27 de Junio
1-46-57 (1)
Señor
Mdad. 10 de Junio de 1769.

Pablo Antonio Ramirez de Axella
no á los P. de V.S. Expone, que con
motivo de tener q^e edificarse unas
casas en las Calles de S.ⁿ Carlos y An-
cha de Labapies propias de D.ⁿ Juan
Antonio de la Prida; para cuyo fin
presenta los Alzados y Demonstracion
de sus dos Predichas Fachadas.

Desde la A, ala B, línea Elevacion de la Fachada de la Calle del Campillo de Manuela con 88 p^{tes} y m^{ts}, con la degradac^{on} de Niveles. Desde la B, ala C, línea Elevacion de la Fachada de la Calle Ancha de la Piedad con 100 p^{tes} y m^{ts}, y la degradacion de Niveles.

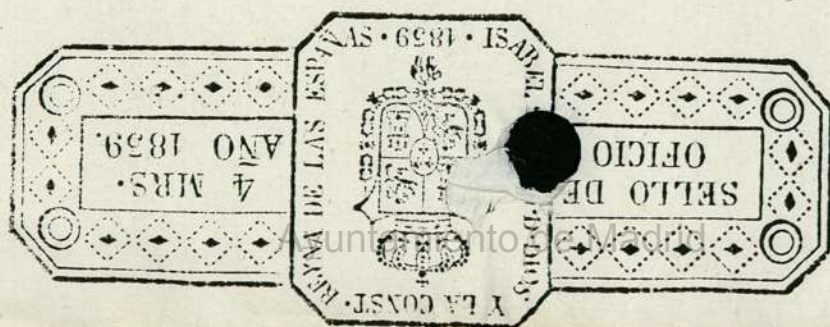
En cumplimiento del
decreto antecedente,
he visto, y recono-
do el Sitio donde
se ha de construir
la Casa que repro-
pone en este memori-
al, sita en la Ca-
lle ancha del Labapies

y vuelve haciendo esquina a la de S.^{ra} Carlos, y del Camerino de Manuela, y habiendo medido las líneas de su fachada halló, consta la de la Calle de Sabapies de ciento ochenta y tres pies, y tres cuartos, y que va lineal desde el punto de la medianería de la Casa contigua n.^o 26 con la hacera de la casa n.^o 4 de la manzana 42. donde media la expresada Calle de S.^{ra} Carlos con veinte y cuatro pies y octavo de ancho medido a esquadria respecto de venir la expresada línea obliqua y formar ángulo agudo con la línea que vuelve a la expresada Calle de S.^{ra} Carlos la qual consta de ochenta y nueve pies y medio y va recta desde el punto de la medianería de la Casa n.^o 30 contigua, en cuyos terminos deben quedar las líneas de la Casa nueva respecto de no ofrecerse corregir irregularidad alguna y estar como corresponde a Policía y al aspecto publico, previniendo que la expresada línea de la Calle de S.^{ra} Carlos prolongada por toda la Casa mencionada n.^o 30. debe concurrir al punto de la medianería de la Casa Taona inmediata n.^o 1. con cuya fachada ha de quedar haciendo haz, a causa de que en el estado actual forma algunas torcidos producidos de los tiempos en que se han reparado los cimientos

que unas veces han entrado con la linea y otras han
salido no guardando la rectitud de su planta: Ten
quanto á la forma exterior de las fachadas que mi
ra al aspecto publico, no encuentro Veparo eng.
se construyan conforme al diseño que acompaña,
por lo que V. puede servirse dar la licencia que se soliti
ta, previniendo que las tejas del quarto bajo no se alteren el vi
ro de la pared mas de medio pie compeñendo el grueso del tier
ro: que en el alero se pongan canalones para recoger las agu
as del telado, y lornas de piedra solidas al piso de la calle delante
de las fachadas de tres pies de ancho. y medio de grueso: que en
habiendo levantado la fabrica de dhas fachadas vana y me
dia sobre el expresado piso se de aviso á V. para que
se seña mandarla reconocer, y finalizada que sea la
obra se ha de dar nuevo aviso á V. á fin de reconocer si
queda conforme á Policia y á lo q.^e V. se sirva determinar
y que durante la obra todos los Sabados quede libre y desem

barazado el paso del Publico, y al fin limpias y varridas las calles
des quanto devo informar. Madrid y Junio 19 de 1769.

Mayor, Resulta no haver in-
comb^{te} en conceder la Lic^a. q.
se solicita, p.^a fabricar la
Cava que en este se expresa,
en los terminos el Plan q. se
presenta; In respecto a preve-
nirse p.^a el referido Mu^o m.
todo lo correspond.^{te} a Policia,
solo seme ofiere exponer,
sera mui comb^{te} median-
te la proximidad de la Cava
a la ruina construida en la
Calle, haga la obra a dim-
piera a Pzo^o en dispos.^{on} de
vaciar en ella. Siendo qu.
seme ofiere en este asunto
